Parecer nº 131/IEF/NAR POUSO ALEGRE/2026

PROCESSO Nº 2100.01.0039609/2025-79

PARECER ÚNICO

É objeto desse parecer analisar a solicitação para intervenção ambiental visando a limpeza e desassoreamento de curso d'água em área total requerida de 0,09 ha, no imóvel S/D, zona rural, município de Cambuí/MG.

imagem 1 - Croqui da propriedade indicando a área da intervenção.

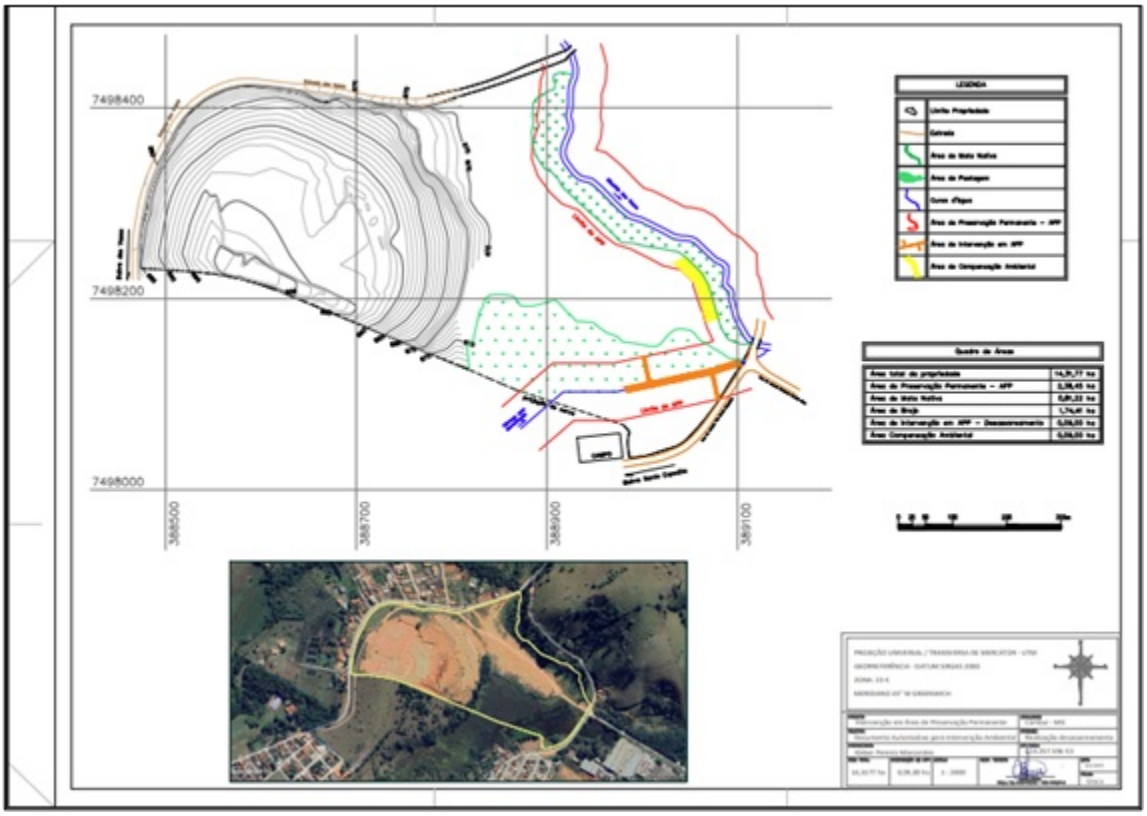
A principal tipologia vegetal identificada na área da intervenção são áreas de pastagem. A área prevista para a implantação do projeto irá se limitar somente à área solicitada conforme a descrição do estudo.

As intervenções requeridas tem por objetivo a limpeza e desassoreamento de curso d'água dentro dos limites autorizados e sem degradar a vegetação e/ou áreas próximas.
